FORUNDERSØGELSE FOR LANDANLÆG IFM. EN FAST FORBINDELSE MELLEM ALS OG FYN

TRAFIKSIKKERHEDSREVISION, TRIN 2

<input checked="" type="checkbox"/>	Revisionsrapport til projekterendes kommentering (dateret 04.05.2023)
<input checked="" type="checkbox"/>	Svar af projekterende (dateret 04.01.2024)
<input checked="" type="checkbox"/>	Revisors kommentar til projekterendes svar (dateret 09.01.2024)
<input checked="" type="checkbox"/>	Bygherre beslutning (dateret 28.02.2024)
<input checked="" type="checkbox"/>	Sluterklæring (dateret 28.02.2024)

Figur 3-2 Gennemfart i Asserballe St (km 111+600 til 112+240) med fartviser i retning mod øst. Der findes også fartviser i retning mod vest. Danmarks Digitale Gadefoto

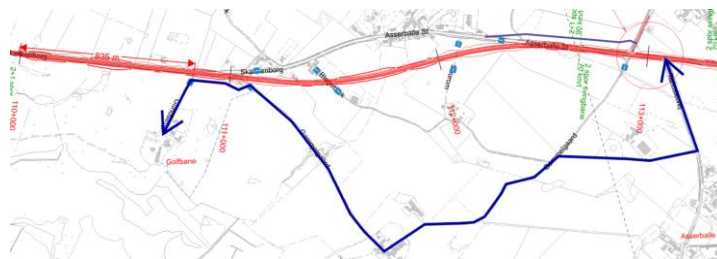
Problem Der anvendes lavere hastighedsgrænser end i hovedforslaget, og der er hyppigere skift i hastighedsgrænser f.eks. i forbindelse med landsbygennemfarer og ved kryds.

Der er fare for, at trafikanternes respekt for hastighedsgrænserne er ringere end ved hovedforslaget.

Løsningsforslag Eksisterende hastighedsdæmpende foranstaltninger i landsbyer såsom byporte med heller (eksempelvis ved Horne) og hævede flader i kryds (eksempelvis ved Horne) foreslås bibeholdt eller genetableret.

Projekterendes svar [Projekterende anbefaler, at der for alternativet indarbejdes bevarelse/etablering af f.eks. hævede flader eller lign. for at imødegå problematikken.]

Figur 4-1 Sønderborg Golfbane. Omvej direkte til rute 8 – andre mulige ruter er kortere, men ad flere små, snoede veje. Klip fra tegning 80700-1008.

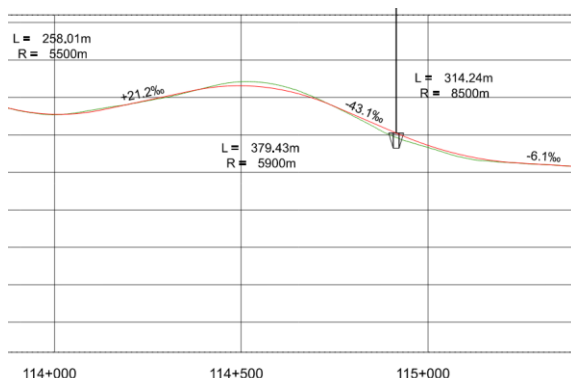
Eksisterende adgang til Sønderborg Golfbane (km 110+835) lukkes og der etableres en ny adgangsvej/opsamlingsvej. Opsamlingsvejen bliver meget lang og snoet med flere kurver og kryds.

Opsamlingsvejen betyder en omvejskørsel på 5 - 6 km ad smalle veje. Omvejskørsel forøger risikoen for ulykker især på veje med dårligere standard.

Der bør pga. den forventede forholdsvis høje trafikmængde sikres adgang til golfbanen via en underføring under den nye vej fra Kettingmark. Det bør undersøges om det er muligt at finde en forbedret linjeføring til opsamlingsvejen.

[Projekterende anbefaler, at der ses på en forbedret løsning af adgangsforhold ved indarbejdelse af en underføring.]

Figur 4-2 Konveks kurve ved km 114+500. Klip fra tegning 80700-1008.

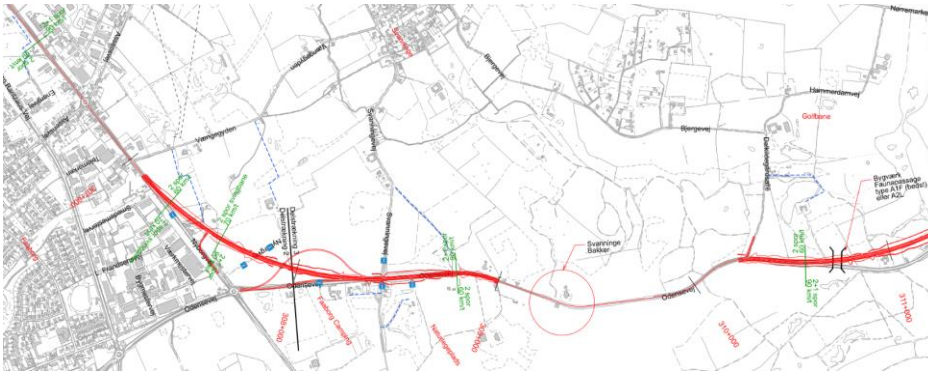
2+1 veje skal have stopsigt, men herudover er der ikke yderligere krav til oversigtsforholdene. Ved km 114+500 er der en konvekse vertikalkurve med negativ gradient på -43,1 ‰ og en radius på R5.900. Denne vertikalkurve vurderes at være for lille til at overholde kravet til stopsigten.

Hvis stopsigten i vertikalcurven ved km 114+500 er for kort, opstår der risiko for bagendekollisioner f.eks. i forbindelse med køkørsel eller risiko for påkørsel af tabte genstande mv.

Anbefaling Det bør sikres, at der er en tilstrækkelig stopsigt. Hvis dette ikke er muligt, bør længdeprofilen tilpasses, så stopsigten kan overholdes, eller hastighedsgrænsen bør reduceres omkring km 114+500.

Projekterendes svar [Projekterende anbefaler, at der ses ind i en optimering af længdeprofilen for opretholdelse af tilstrækkelig stopsigt.] [*update 23.02.2024: Kurven er blevet rettet ud til R=15.000m*]]

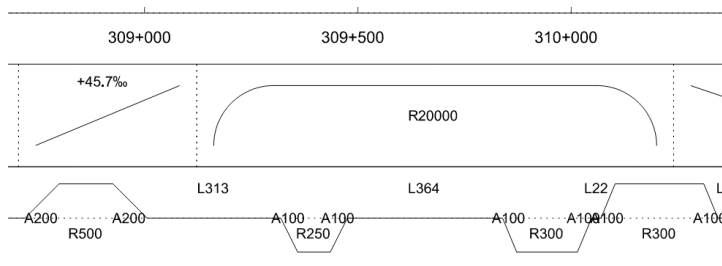
Længere mod vest etableres endnu et T-kryds ved Vængegyden, der er en overkørsel til et energianlæg og en et-sporet rundkørsel ved Assensvej. Ved disse kryds er der planlagt hastighedsgrænse på 60 km/t mod 70 km/t ved Nyborgvej. Den planlagte strækning med 70 km/t er målt til 300 m midt i et krydsområde.

Bygherrens beslutning [Enig med revisor. Skal undersøges i næste fase.]

Figur 4-11 Krydsning af rute 8, 43 og 44. Klip fra tegning 80700-1003.

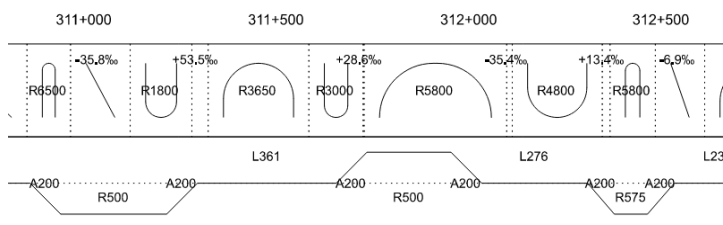
Vest for rundkørslen er hastigheden skiltet ned til 60 km/t (km 306+145) i forbindelse med den 1-sporede rundkørsel ved Assensvej, men hastighedsgrænsen er planlagt 80 km/t vest for Vængegyden (km 306+840). Der er en energistation syd for Nyborgvej samt mange indkørsler til ejendomme mm.

- Løsningsforslag** Det anbefales at etablere en sammenhængende hastighedsgrænse på 60 km/t mellem en stationering 350 m vest for Assensvej til og med rundkørslen ved Odensevej.
- Projekterendes svar** [Projekterende anbefaler at indarbejde revisors bemærkning vedr. tilpasning af hastighed for strækningen. *[update 23.02.2024: Dette er ikke blevet indarbejdet i projektet på det specifikke sted. Projekterende anbefaler, at der arbejdes videre med hastighedsgrænser og placeringer i en senere projektfase.]*]
- Revisors kommentar** Ikke yderligere kommentarer.
- Bygherrens beslutning** [Enig med revisor. Ses nærmere på i næste fase.]
- Revisors slutkommentar** Projekterendes tilføjelse og bygherrens beslutning tages til efterretning.
